Dieses Beiblatt beschreibt die Änderungen am Gerät in Bezug zur beiliegenden Anleitung.
Das Beiblatt zusammen mit der Anleitung aufbewahren!

Entfall der Wassermengen-Justierschraube

This amendment shows the modifications of the appliance regarding attached manual.
This sheet has to be kept together with the manual.

1. Übersichtsdarstellung

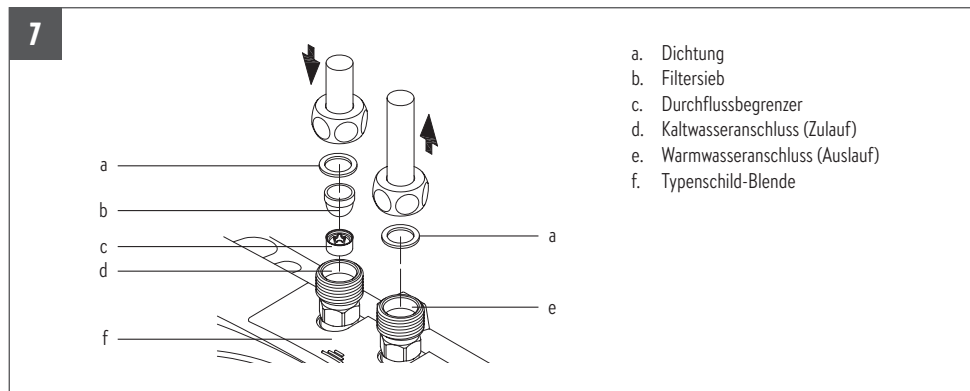
12. Einstellung der Wassermenge

Entfallen

Overview

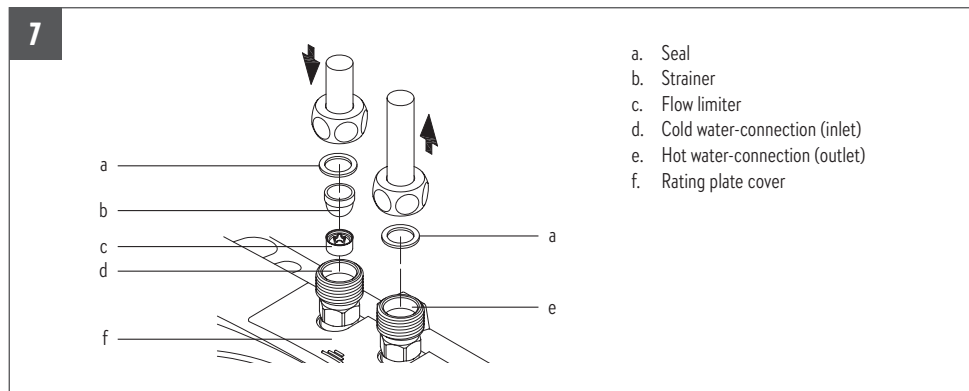
Removal of the water volume adjustment screw

Adjusting the water flow

Omitted

Présentation générale de l'appareil

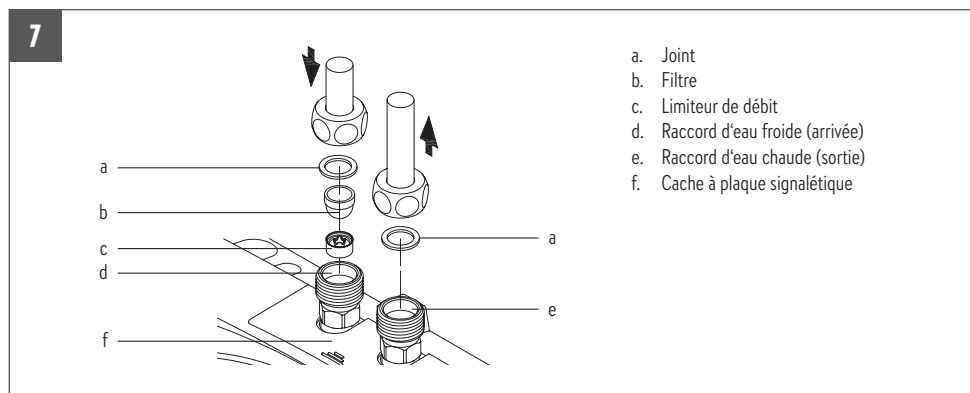
Suppression de la vis de réglage de la quantité d'eau

Réglage du volume d'eau

Discontinué

Overzicht van het apparaat

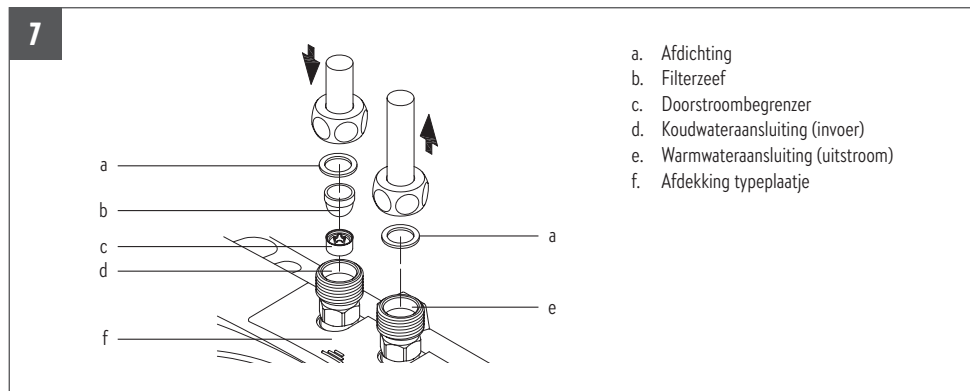
Eliminatie van de stelschroef voor het instellen van de waterhoeveelheid

Het instellen hoeveelheid water

Geannuleerd

Prezentacja poglądowa

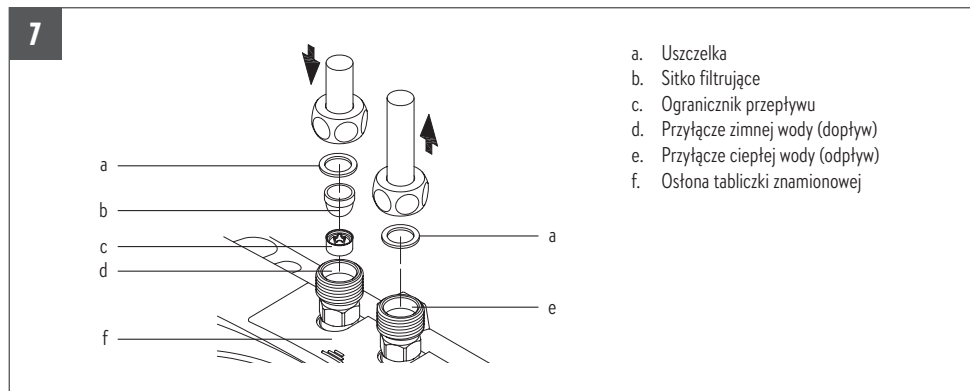
Eliminacja Śruba do regulacji ilości wody

Ustawianie ilości wody

Anulowany

Přehledné zobrazení

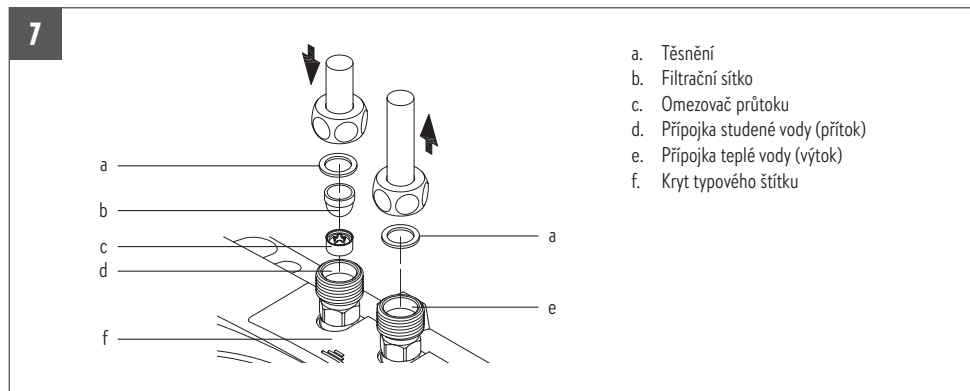
Odstranění šroubu pro nastavení objemu vody

Nastavení množství vody

Zrušeno

Visão geral

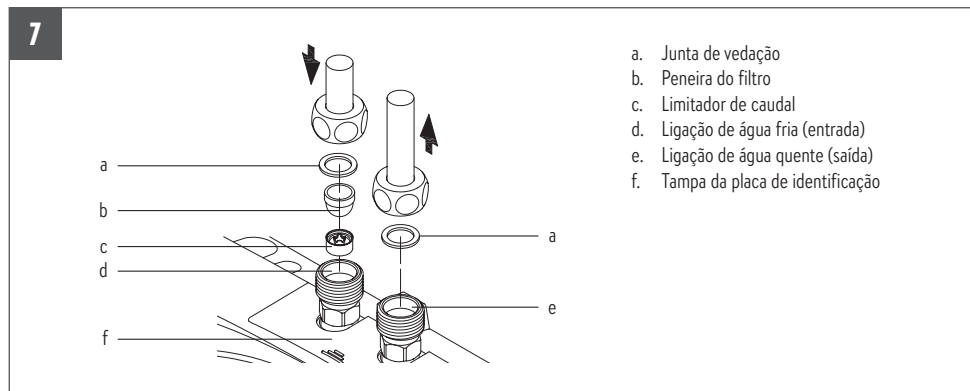
Eliminação do parafuso de ajuste para o fluxo de água

Ajustar a quantidade de água

Cancelado
